Modulo per la presentazione delle osservazioni per i piani/programmi/progetti sottoposti a procedimenti di valutazione ambientale di competenza statale

ID: Codice procedura (ID_VIP/ID_MATTM): 12691

“Progetto di un impianto eolico denominato "Pitigliano" ubicato nei comuni di Pitigliano (GR) e Sorano (GR) costituito da 20 (venti) aerogeneratori di potenza nominale 7,0 MW per un totale di 140,0 MW con relative opere connesse ed infrastrutture indispensabili”

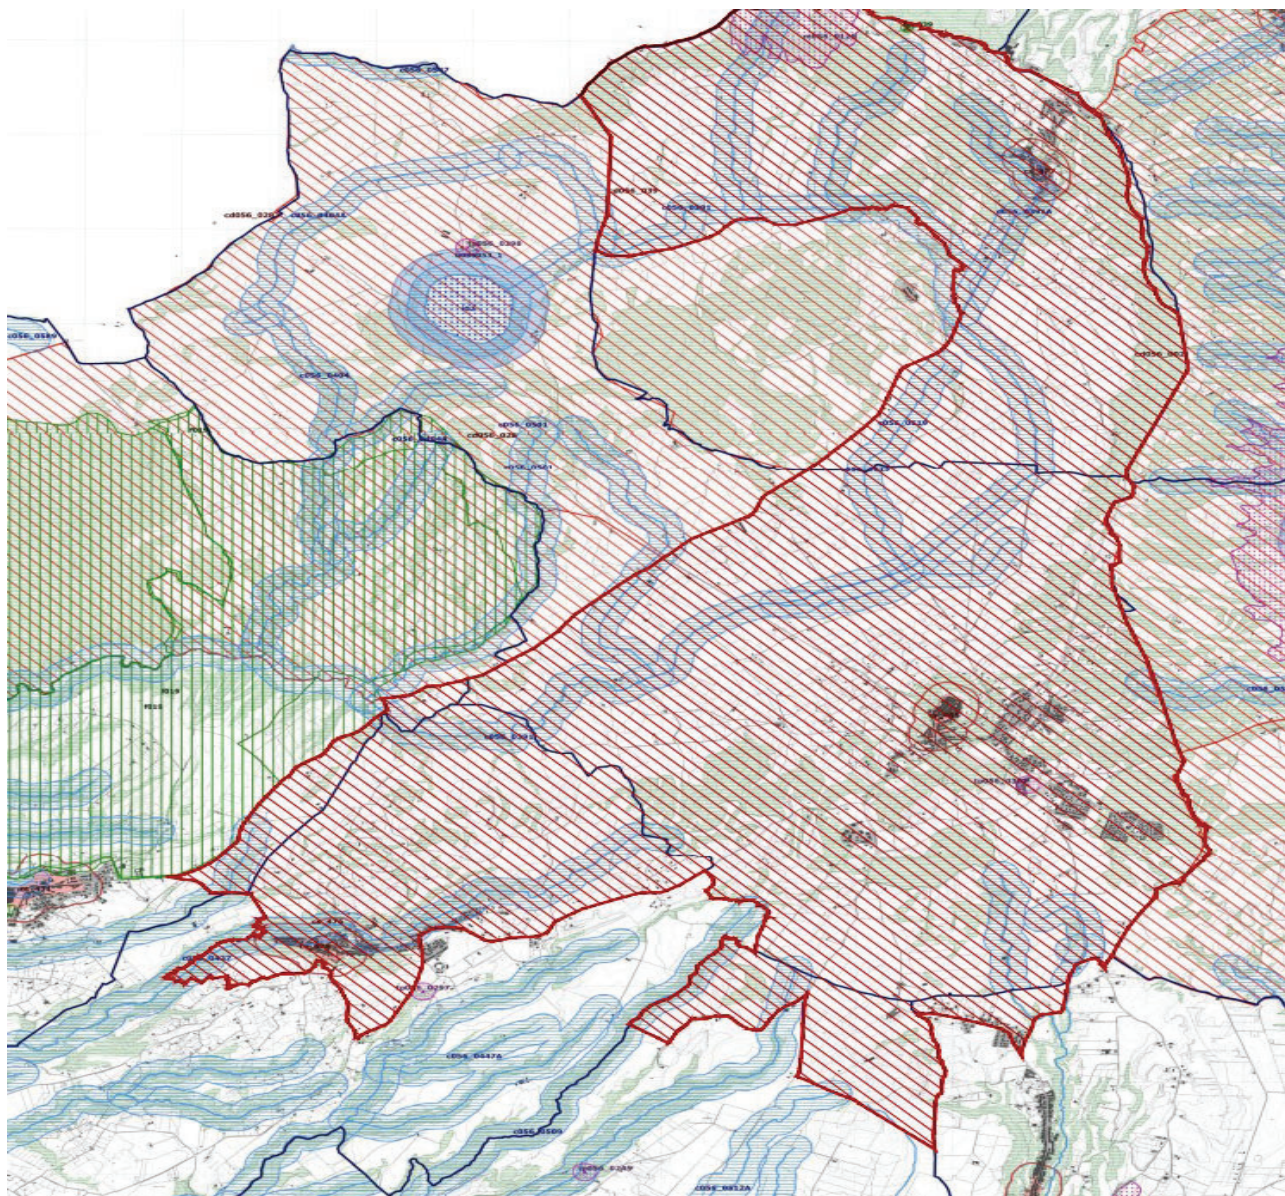
Come è illustrato nell'immagine si ribadisce che l'impianto industriale *Pitigliano* ricade completamente all'interno delle fasce di rispetto dei due vincoli di notevole interesse pubblico e lambisce quelle di un terzo vincolo e quindi come affermato dal

Consiglio di Stato nelle sentenze citate, l'impianto è insediato in area non idonea ai sensi dell'art. 20 comma 8 lettera c quater del D.Lgs. n. 199/2021 e ss.mm.ii al contrario di quanto sostiene la proponente.

Immagine 3. Cumulo di una parte di impianti eolici, fotovoltaici e geotermici industriali in progettazione ed esistenti intorno all'eolico industriale *Pitigliano*.

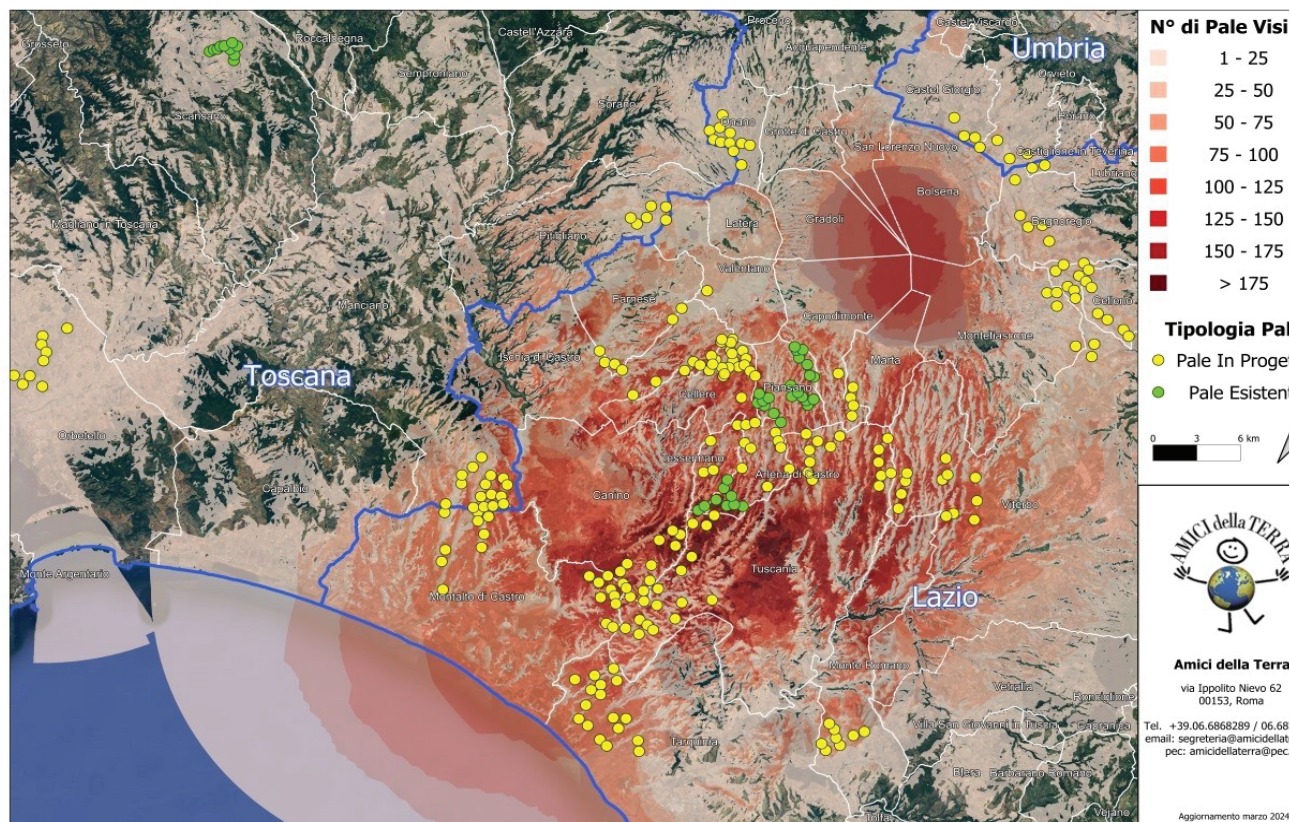
l'impianto viene percepito all'interno del bacino visivo. Le analisi visive debbono inoltre tenere in opportuna considerazione **gli effetti cumulativi derivanti dalla compresenza di più impianti**". Nella Relazione Paesaggistica e nello Studio di Impatto Ambientale prodotte dalla proponente come già evidenziato è stato ignorato il vincolo paesaggistico di notevole interesse pubblico ex articolo 136 del Codice dei Beni Culturali "*Ambito paesaggistico, geologico e geomorfologico dell'Orlo della Caldera di Latera ...*" Non vengono nemmeno citati gli impianti eolici in progetto al MASE, il *Rempillo* (6 aerogeneratori) e un altro in verifica amministrativa di 14 aerogeneratori e 72,6 MW. Ad oggi nei territori di Pitigliano, Sorano e in quello limitrofo potenzialmente potrebbero essere insediati 40 aerogeneratori alti 200 metri e larghi 170. Ma la Proponente si guarda bene dal citare gli altri impianti che creerebbero il cumulo e quindi maggiore impatto. Infatti, sul territorio della *Città del Tufo* (Sorano e Pitigliano) impatterebbero anche l'impianto eolico *Montarzo* di Onano con 13 aerogeneratori dalle dimensioni ricordate, l'altro eolico industriale nel territorio di Valentano con sette aerogeneratori (stesse dimensioni), gli impianti di Farnese con un minieolico di 3 Torri alte 60 metri già installate in località *Poggio del Crognolo* e l'impianto eolico industriale *Vallerosa* (7 aerogeneratori alti 200 metri e larghi 158 metri) in procedura VIA presso la Regione Lazio. Inoltre, altri impianti del minieolico già presenti a Valentano, Cellere e Piansano e due progetti eolici industriali con le stesse dimensioni (200 m x 170 m) nel Comune di Ischia di Castro. La valutazione del cumulo non prende in considerazione neanche gli impianti industriali di fotovoltaico e agrivoltaico in progetto a Farnese, Valentano, Ischia di Castro, Cellere e neppure l'impianto geotermico in procedura VIA al MASE, progettato nella *Caldera di Latera*. Quindi è stata effettuata una valutazione del potenziale impatto cumulativo non veritiera a dispetto di quanto affermato dalla Proponente che sostiene di aver preso in considerazione uno spazio di 10 km intorno al suo impianto per gli impatti che si creerebbero.
